Diagnóstico de accesibilidad del entorno físico para la Facultad de Educación y Edificios Anexos

Facultade de
Educación e Traballo Social

Universidade de Vigo

Informe

Ubicación de escaleras exteriores

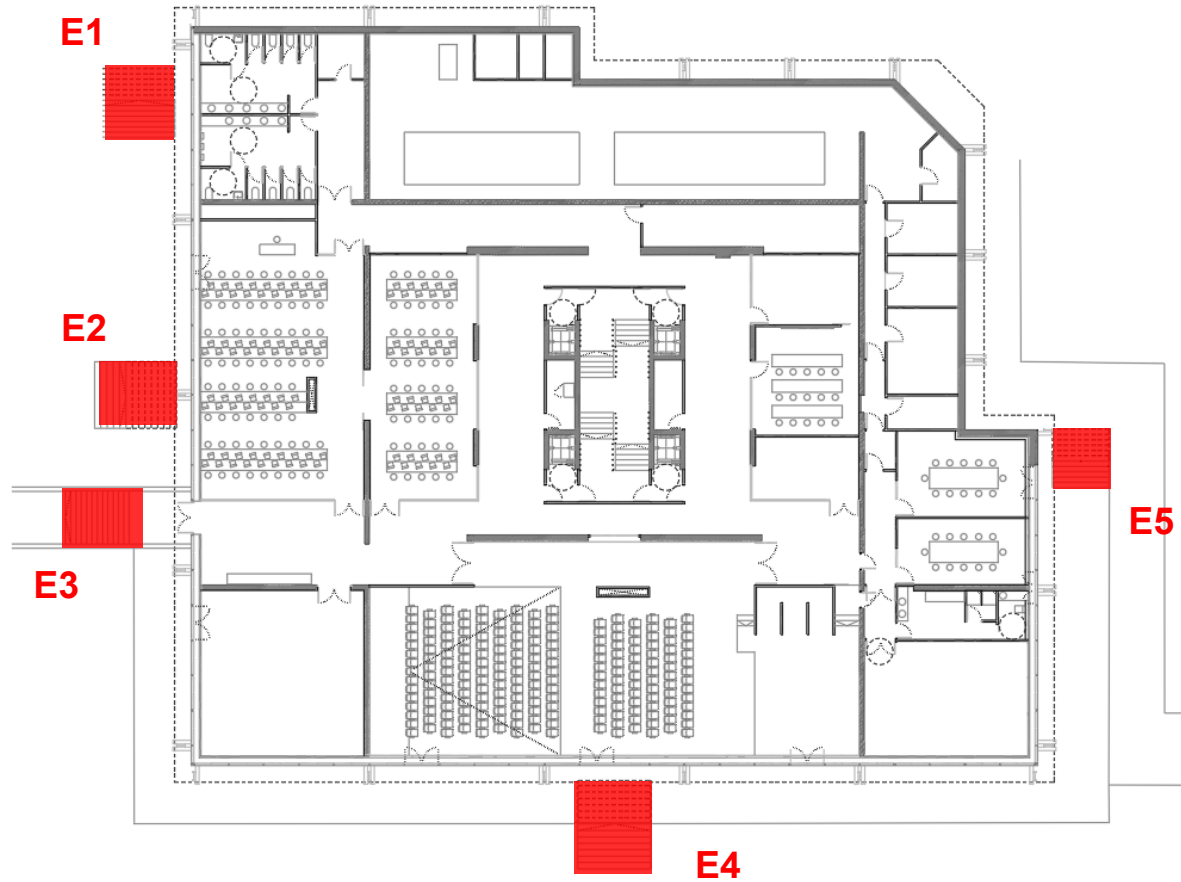
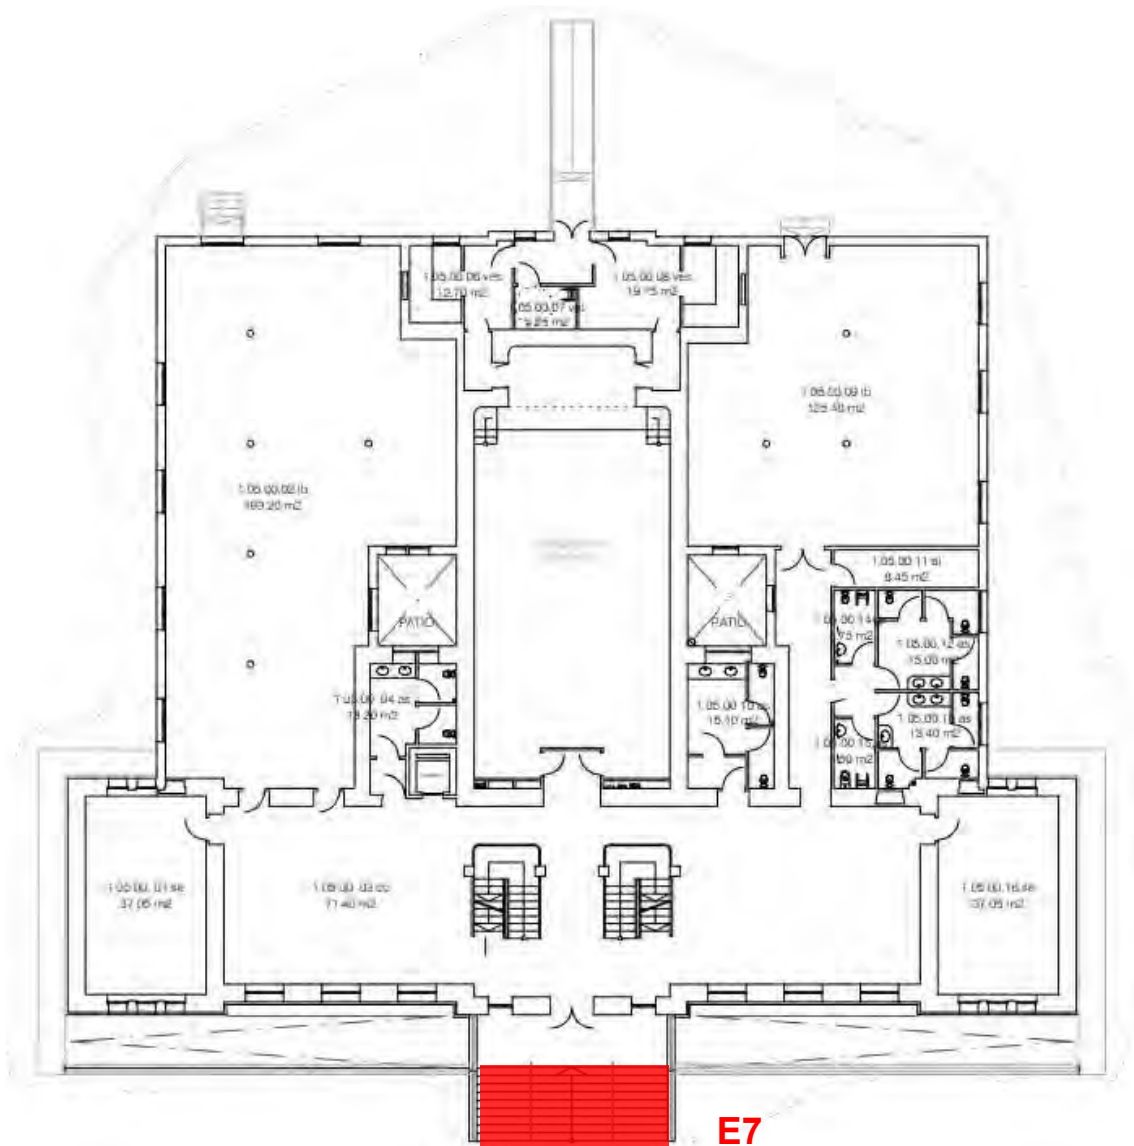
Las escaleras exteriores del edificio Ferro E2 y E4, presentan resaltes en su encuentro con el pavimento de planta baja. **(E2: 3,8 ml y E4: 4,15 ml)**

Detalle de núcleo vertical en Planta baja

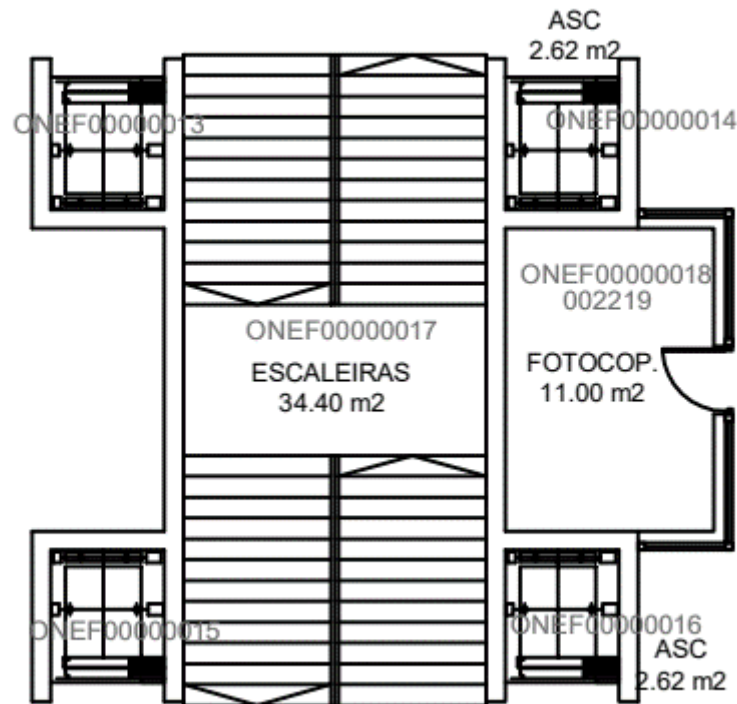
Desviaciones detectadas)
Las escaleras carecen de tabica. (624ml) Los peldaños presentan desviaciones en sus dimensiones de los requeridos por la legislación. La huella es de 27 cm, debiendo ser de al menos 30 cm y la tabica es de 17,5 cm, debiendo ser de un máximo de 17 cm. (624ml) Los tramos presentan 13 escalones sin descansillo con un tabica de 17,5 cm lo que equivale a un desnivel de 227,5 metros, ligeramente superior a 225 m máximo permitido. El intradós de las escaleras en planta semi sótano no se encuentra protegido, presentado elementos volados por debajo de 220 cm de altura. (27 m2) Las barreras de protección, presentan diseño escalable y huecos superiores a los admisibles. (79,20 ml) Las barreras de protección presentan una altura de 91-95 cm, para desniveles superiores a 6 metros de altura, desde planta primera. (66 ml) Las escaleras tienen un ancho de 2,00 m y solo presentan pasamanos en uno de los lados, en la zona central de las mismas, pero no en el lado de la pared. (79,20 ml) La escaleras carecen de pasamanos en sus laterales y por tanto también de pasamanos inferior en ese lado. (79,20 ml) Las escaleras no cuentan con prolongación horizontal de los pasamanos. (17,60 ml) La escaleras carecen de pasamanos en sus laterales y por tanto también en su mesetas entre los diferentes tramos.(24 ml) Los pasamanos de planta semi sótano no están rematados en sus extremos para evitar enganches. (2 Ud) Las escaleras carecen de pavimento podo táctil, mediante franjas de acanaladuras en el inicio y final. (48 m2) Las escaleras carecen de señalización de borde de peldaños (624ml) No existen placas de Braille en los pasamanos. (36 Ud)

Ubicación de rampas Planta Primera

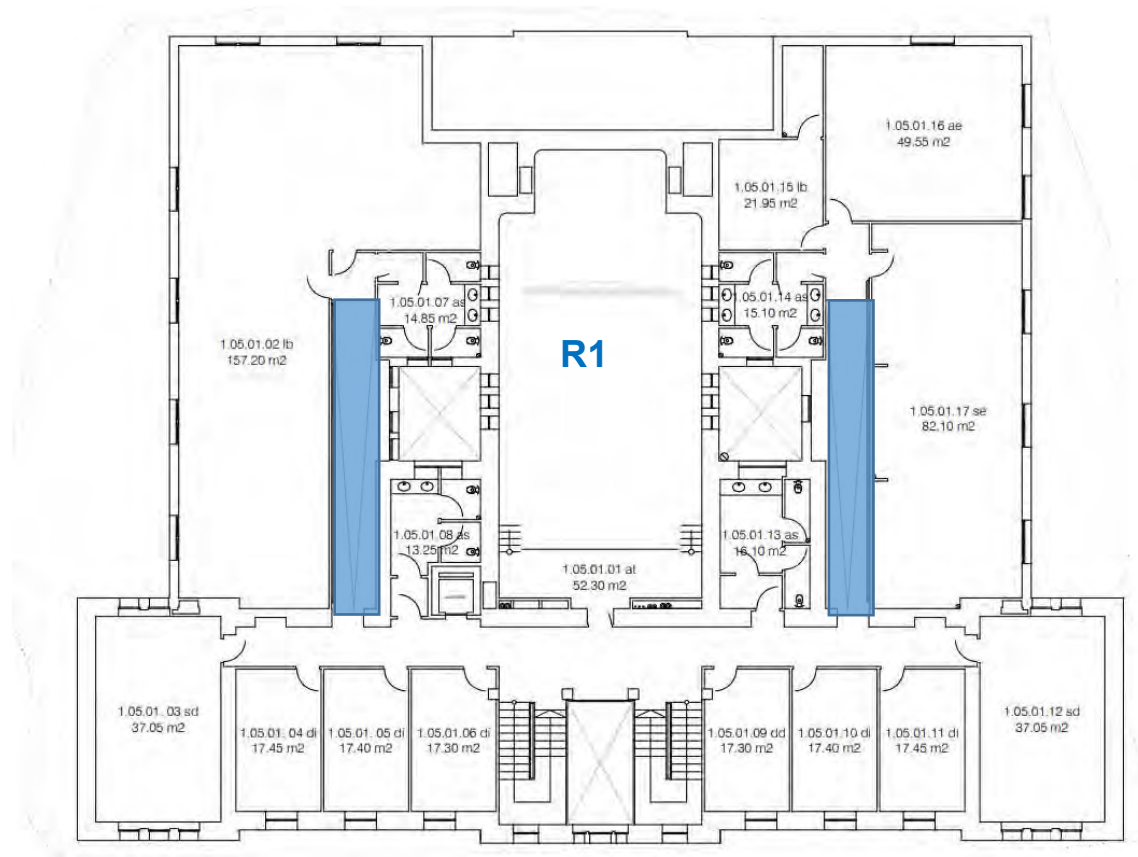
Rampas sin pasamanos

Rampas sin pavimento podo
táctil

Detalle cabina tipo C1

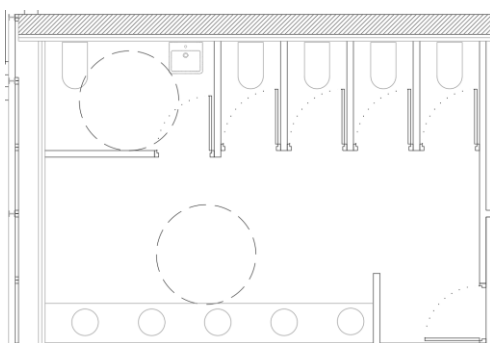
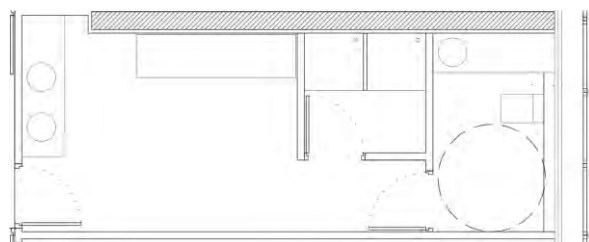
- Las cabinas tipo C1 presentan una cerradura con llave en lugar de cancela. Este sistema además de requerir precisión y giro de muñeca, es discriminatorio ya que no permite el uso libre de la cabina adaptada, debiendo solicitar previamente la llave en otra planta y no existiendo información al respecto.
- Las cabinas tipo C2, C3 y C4, presentan una cancela no accionable por presión o palanca, que requiere precisión y deslizamiento y que no permite el desbloqueo desde el exterior en caso de emergencia. En el caso del tipo C3, además se encuentran altura excesiva.

Cabina tipo C1 puerta abatible hacia el interior

Detalle cabina tipo C3

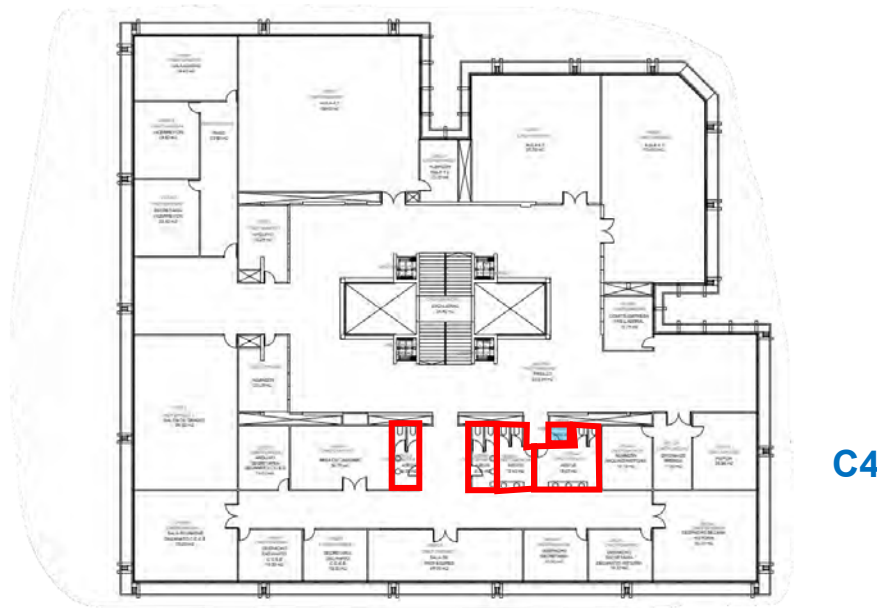
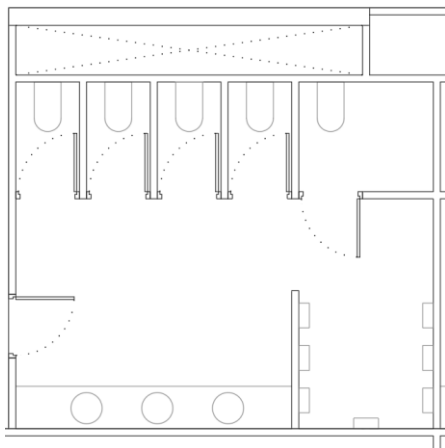
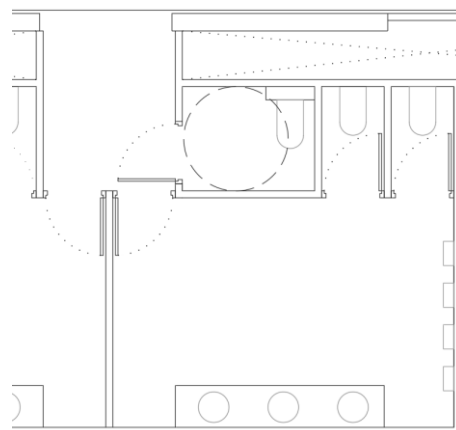
Cabinas adaptadas tipo C3, sin $\text{Ø} \geq 1,50$ m

Cabinas adaptadas tipo C4, sin $\text{Ø} \geq 1,50$ m
